Gegenstand: Austausch eines Umlenkhebels der Wölbklappensteuerung im Rumpf

Betroffen: ASW 22 Type Certificate LBA 351 Baureihen ASW 22 / 22 B / 22 BL
ASH 25 Type Certificate LBA 364
ASH 25 E Type Certificate LBA 858 (mit Rotax 275-Triebwerk)

Klassifizierung: Erhebliche Änderung

Fig. 1: Position des Wölbklappen-Umlenkhebels hinter dem hinteren Querkraftrohr

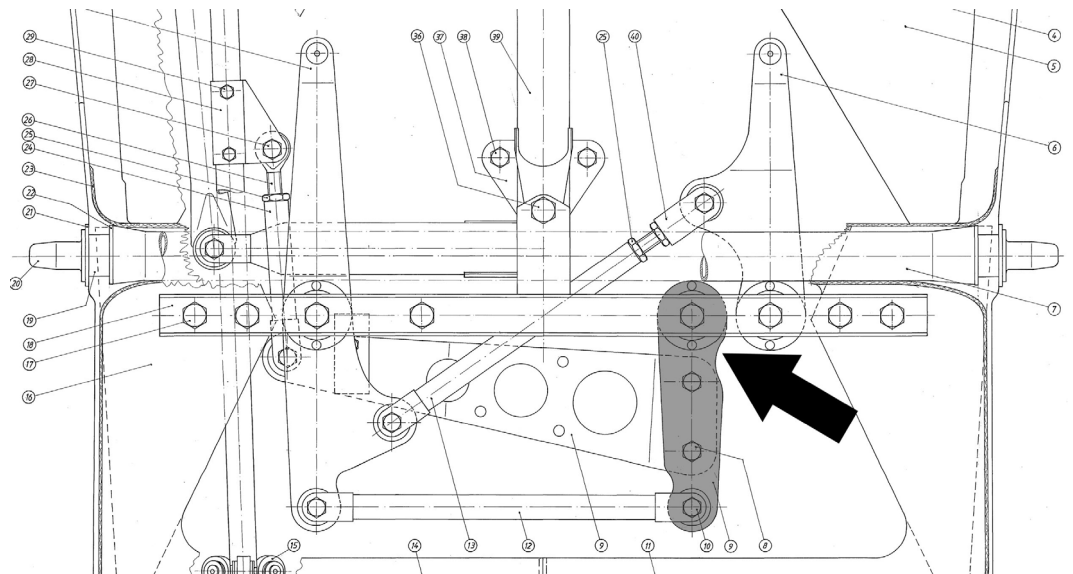
Grund: Bei einer ASH 25 wurde ein angebrochener Wölbklappen-Umlenkhebel im Rumpf gefunden. Bei wenigen weiteren Flugzeugen wurden Spalte und Ablösungen zwischen dem oberen Lagerflansch und dem Duralblech festgestellt, was auf einen verbogenen Umlenkhebel hindeutet. Schwarze Ränder an den Alu-Nietköpfen der Lagerflansche deuten ebenfalls auf eine Beschädigung des Umlenkhebels hin.

Maßnahmen: Wird bei der bis zum 30.04.08 durchzuführenden Kontrolle eine Beschädigung des Umlenkhebels festgestellt, muss dieser sofort gegen den neuen, verstärkten Umlenkhebel (AS-Teile-Nr. 250.45.0070) ausgetauscht werden. Um den Umlenkhebel demontieren zu können, müssen die beiden U-förmigen Halteschienen gelöst werden. Der gesamte Unterbau des alten Umlenkhebels inklusive der Distanzrollen wird an dem neuen Hebel montiert. Es sind neue Sicherungsmuttern zu verwenden.

Fig. 2

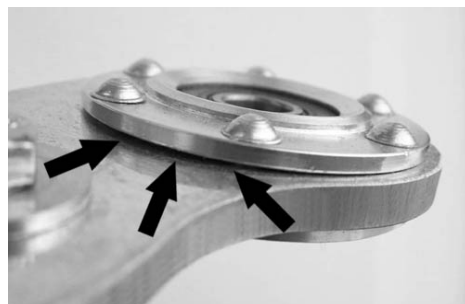
Spalt zwischen Lagerflansch und Duralhebel
